监理通知单（质量）

工程名称：兴宾区整区30万千瓦（一期12万千瓦）户用分布式光伏项目 编号：AHST/XBCF-DDJL-TZ-012

事由：关于施工现场存在的相关质量事宜

附图一（王了村韦燕家）：

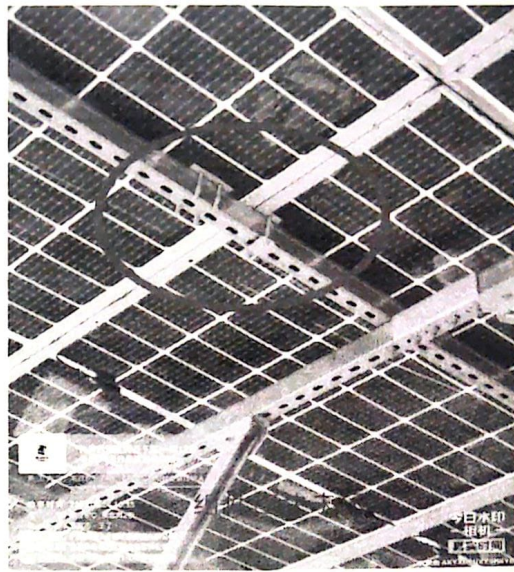
支架斜梁私自焊接加长

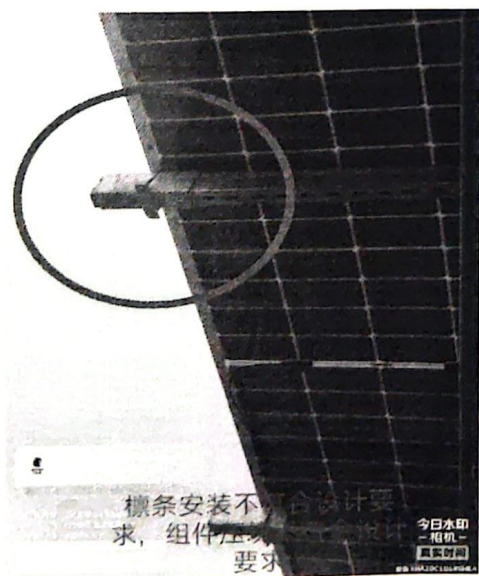
组件压块未压实

附图二（高岭村罗德得家和城厢凡村韦秀京家）：

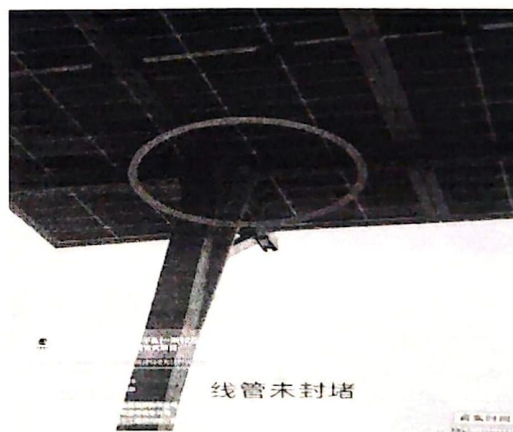
线缆未穿管保护

电气设备接地不符合设计要求

现场检测接地电阻值不符合设计要求

线管未封堵

光伏线缆未绑扎

城厢凡村韦秀京家接地电阻不符合设计要求
